Modulo per la presentazione delle osservazioni per i piani/programmi/progetti sottoposti a procedimenti di valutazione ambientale di competenza statale

ID: 10116

Progetto per la realizzazione di un impianto pilota geotermico, denominato "Impianto Geotermico Pilota denominato Latera", da realizzarsi nei Comuni di Latera e Valentano (VT).

Figura 1: Limite del permesso “Latera Pilota (linea rossa), limite del bacino idrogeologico del Lago di Bolsena (linea blu) e limite del bacino idrologico del Lago di Bolsena (linea verde). Sono indicate le posizioni dei pozzi di produzione LT1 e LT3, e dei pozzi di reiniezione (LT2 e LT4).

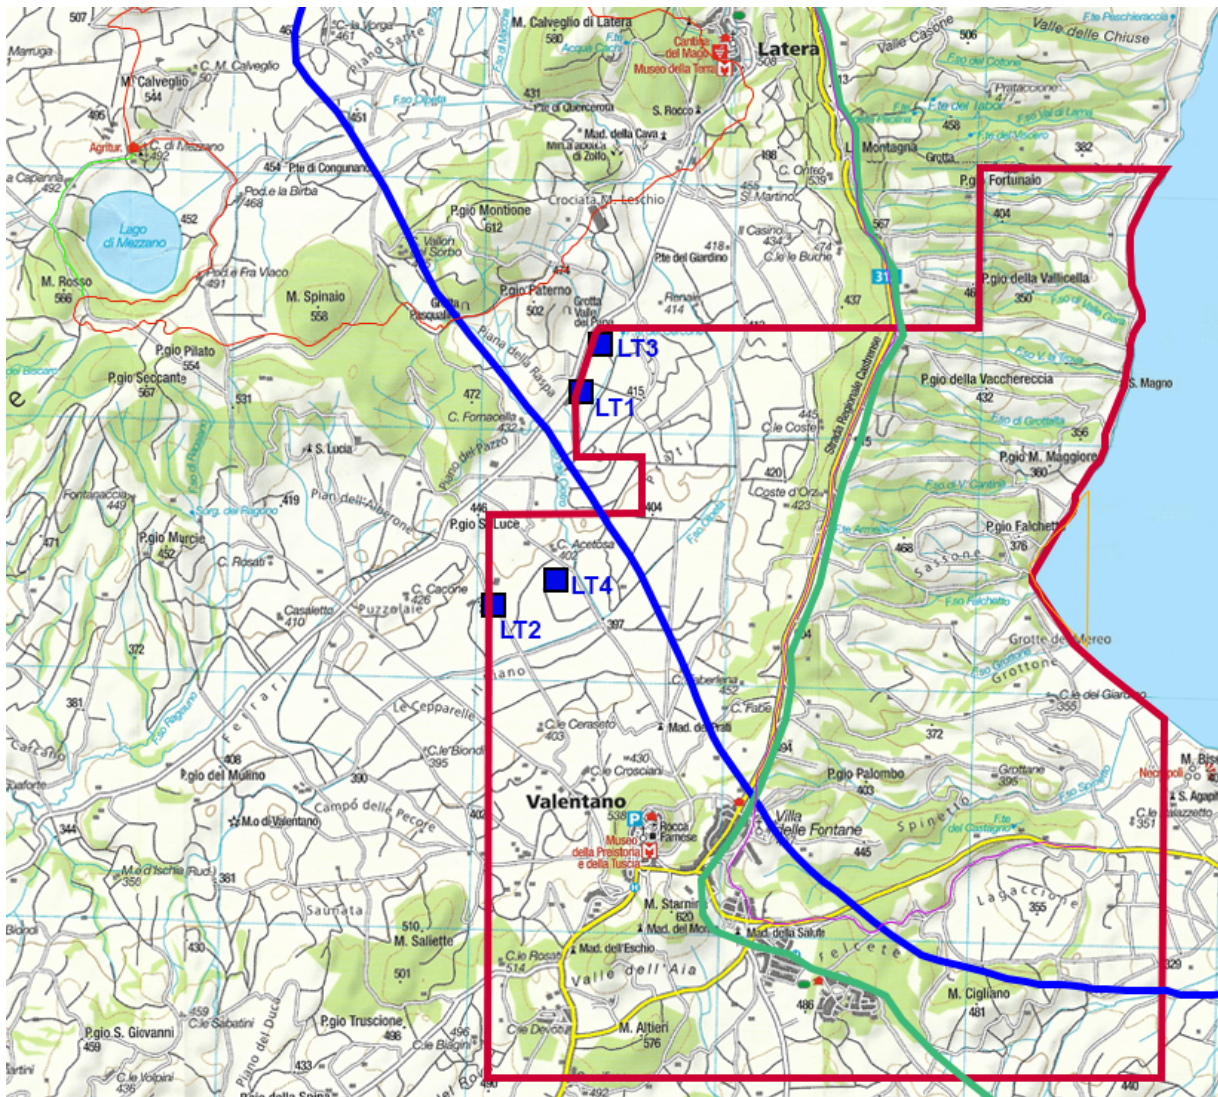
L'assenza di un'efficace separazione tra i due acquiferi è dimostrata dall'affiorare spontaneo, in più punti nella zona dell'impianto, di acqua solforosa - questo già nell'attuale stato di equilibrio indisturbato.

Esiste quindi il rischio reale che durante l'esercizio dell'impianto, i pozzi di produzione, che creano una zona in depressione nel serbatoio, richiamano acque dall'acquifero superficiale attraverso le faglie, depauperandolo. I pozzi di reiniezione invece creano una zona di sovrappressione nel serbatoio geotermico, che spingerebbe il fluido endogeno in su per inquinare l'acquifero superficiale.

Indizi per l'esistenza reale di questi meccanismi vengono da testimonianze raccolte nella popolazione circa variazioni di livello di alcuni pozzi superficiali, e inquinamento di altri pozzi durante l'esercizio della centrale di Latera (dal 1999 al 2000). Purtroppo, le carenze delle indagini geologiche presentate – assenza di una mappatura del sistema di faglie e fratture della zona, nessuna informazione sulla permeabilità nei piani di faglia ecc. - non permettono una stima dell'importanza di questi effetti che riguardano l'acquifero del Lago di Bolsena, del Lago di Mezzano e del sistema Fiora-Olpeta (vedi carta qui sotto).

Rinunciare alla realizzazione del progetto che presenta rischi reali e difficili a quantificare per gli acquiferi superficiale del comprensorio.
